**Licitación Pública Internacional N°264/2026:
“Línea B – Taller Rancagua - Etapa I - Obras Civiles, Provisión e
Instalación de Torno Bajo Piso en Vía 10”.**

CIRCULAR CON CONSULTA N° 02

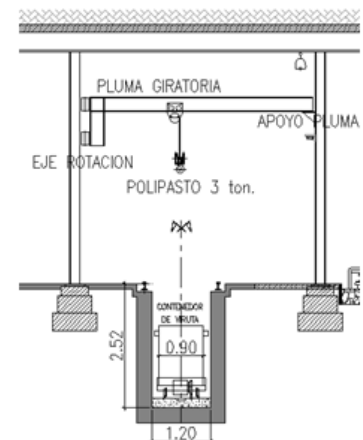
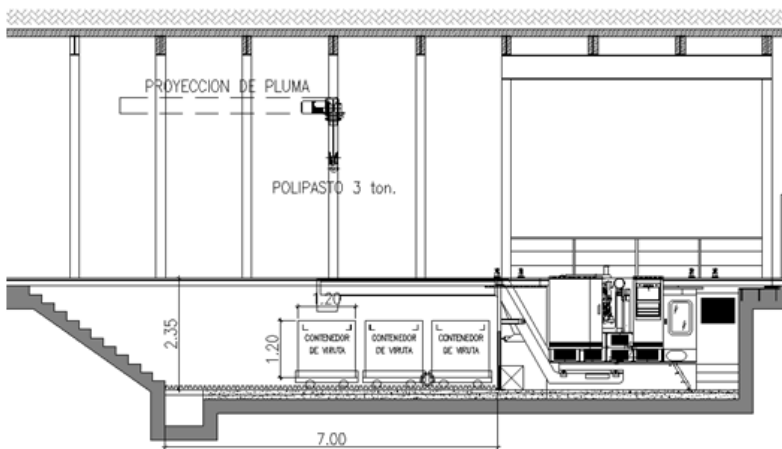
“En la planilla de cotización se solicita la provisión, montaje y puesta en marcha de un sistema de cremallera y carros de arrastre para contenedores de virutas, con capacidad de 6.000 kg, incluyendo tres contenedores metálicos de 1 m3.

En función de lo anterior, solicitamos aclarar el alcance requerido para este sistema, dado que la solución indicada en la planilla de cotización no coincide con la desarrollada en el PETP.

Si deberá respetarse obligatoriamente la solución de cremallera y carros de arrastre indicada en la planilla de cotización, o si se admitirán soluciones técnicamente equivalentes para el retiro y manipulación de los contenedores de viruta, siempre que se garantice la misma funcionalidad y seguridad.

Si los tres contenedores metálicos de 1 m³ indicados en la planilla reemplazan a los tambores metálicos de aproximadamente 200 L mencionados en el Art. 16.12.3, o si ambos sistemas deben ser considerados.

Si la capacidad indicada de 6.000 kg corresponde:

En caso de requerirse específicamente la solución de cremallera y carros, solicitamos indicar, de existir:

Asimismo, confirmar si el sistema de cremallera y carros debe reemplazar al dispositivo de izaje mediante pluma tipo bandera indicado en el Art. 16.12.4, o si ambos sistemas deberán instalarse y operar de manera complementaria porque el PETP dice expresamente que la pluma se usa para extracción de los contenedores, mientras que la planilla te pide otro mecanismo de traslado.”

Debido a las restricciones de espacio disponible a nivel de riel/vereda en la Vía 10, no resulta factible la extracción directa de viruta en dicho nivel. En su lugar, el sistema prevé el almacenamiento temporal a nivel de fosa de 3 m³ de viruta, mediante el uso de 3 contenedores de 1 m³ de capacidad y 2000 kg de carga máxima por contenedor.

Dado que la cinta transportadora de viruta es de posición fija, los tres contenedores contarán con un sistema de desplazamiento longitudinal mecanizado sobre el fondo

de la fosa (mediante cremallera o mecanismo equivalente), maniobrable directamente por los operarios desde la cabina de comando del torno bajo piso. Esto permitirá el llenado secuencial y completo de las tres unidades antes de su elevación.

El retiro y elevación de los contenedores hasta el nivel de vía se efectuará únicamente en períodos en los que la formación no se encuentre posicionada sobre la fosa, empleando para dicho fin la pluma de izaje giratoria. Una vez en nivel de vía, los contenedores serán trasladados y acopiados en el fondo de la Vía 10.

Se requiere la provisión de 3 carros de arrastre, con una longitud total de recorrido de 7,00 m sobre el fondo de fosa. La cinta transportadora de viruta se instalará en sentido longitudinal a la Vía 10, a nivel de fosa.

El accionamiento del sistema de arrastre deberá estar integrado a los mandos operativos del torno bajo piso para su control directo por parte del operario. Los contenedores tendrán dimensiones nominales de 0,90 m de ancho por 1,20 m de largo y 1,20 m de altura.

La ingeniería de detalle, el cálculo y diseño de las cremalleras, motorreductor y demás componentes del sistema mecánico de traslación estarán a cargo de La Contratista, debiendo ser sometidos a la previa aprobación de la Dirección de Obra (D.O.).
